大型トラック 内圧容器及びその附属装置（エアタンクブラケット）のリコールについて

（届出日：令和7年1月28日、作業開始日：令和7年1月29日）

リコール番号 5607

改善箇所説明図

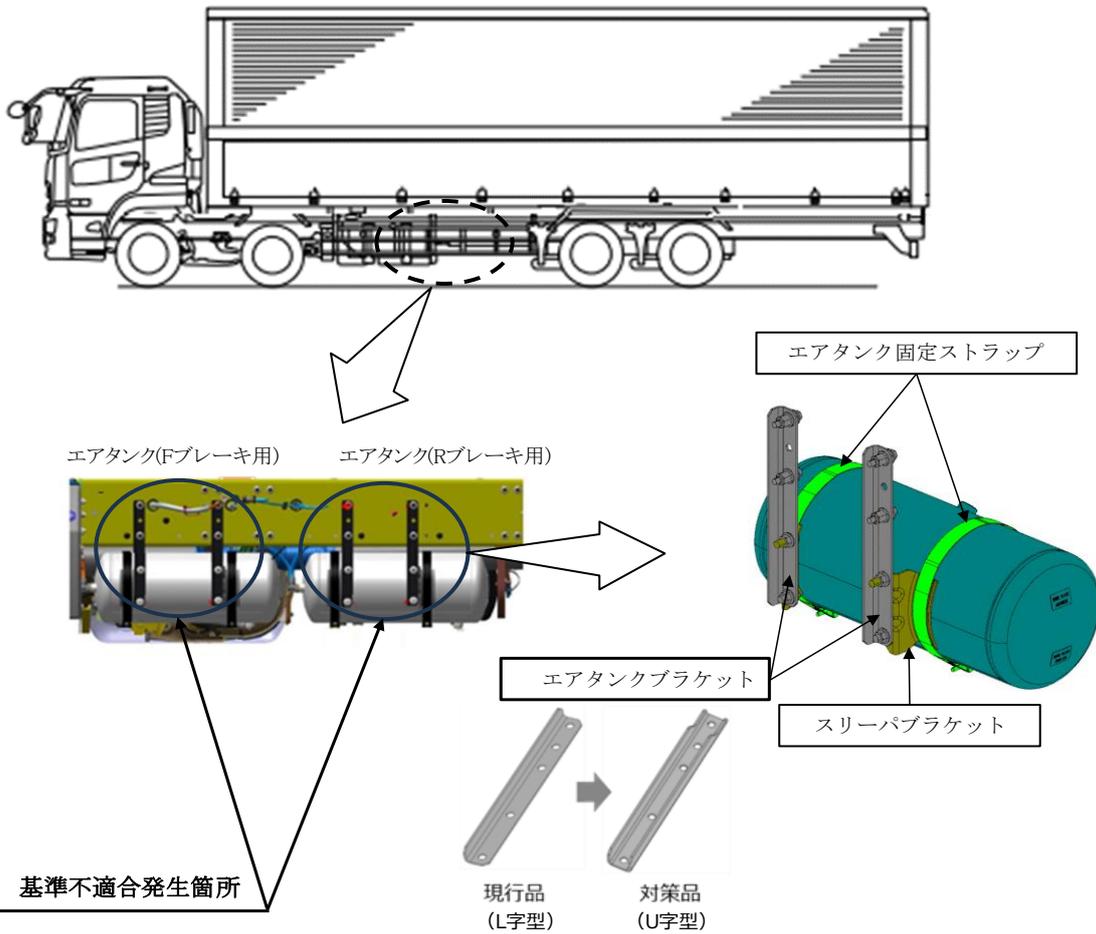
大型トラック低床4軸車のエアブレーキにおいて、共振に対する検討が不十分なため、高車速域でエアタンク周辺で共振することがある。そのため、固定ストラップに繰り返し応力がかかり、当該ストラップが疲労破断し、そのままの状態で使用を続けると、エアタンクが浮動してブラケット等と干渉しエア接続部等が損傷しエアが漏れ、ブレーキエア圧力低下の警告ランプ点灯及び警報が鳴り、最悪の場合、前輪もしくは後輪のブレーキが効かなくなるおそれがある。

全車両、エアタンクブラケットを対策品と交換すると共に、エアタンク固定ストラップ等も新品と交換する。

識別：当該部位がU字の対策品ブラケットに交換されていることを確認する。
